Korrektur-
maßnahmen-ID AX068/20/S

Sicherheits- und Warnhinweis für Kunden (CSI) zur Feldkorrekturmaßnahme

Betreff: Ergänzung der Zahnriemenreinigung für AXIOM Artis, Artis zee, Artis Q und Artis Q.zen

AXIOM Artis, Artis zee, Artis Q und Artis Q.zen

Beispiele für Riemen

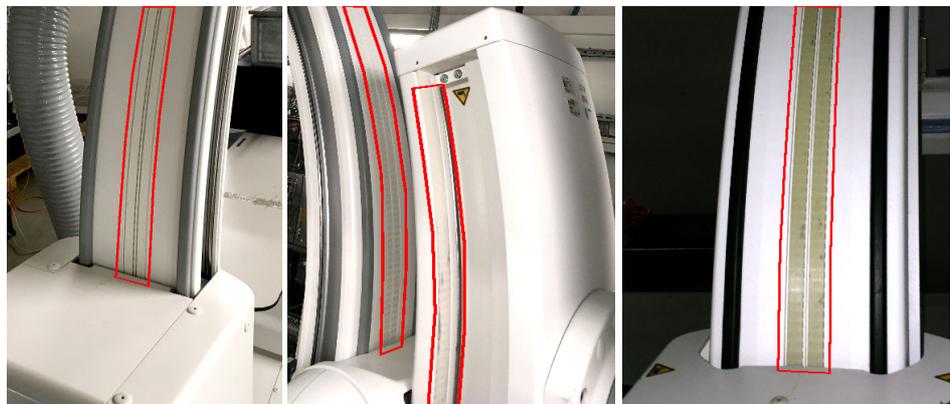
Sicherheitshinweise - Reinigung von Geräten mit sichtbarem Riemen

Beim Reinigen von Geräten (Stativen), die einen sichtbaren Riemen aufweisen, ist besondere Vorsicht geboten.

Beachten Sie beim Reinigen Folgendes:

- *Keine aldehydhaltigen* Reinigungsmittel verwenden.
- *Keine Sprühflaschen* verwenden.
- Wenn möglich, eine *trockene* Reinigung durchführen.
- Wenn möglich, nur Wasser oder *wenig* Reinigungsmittel verwenden.
- ◆ *Trocken reiben.*
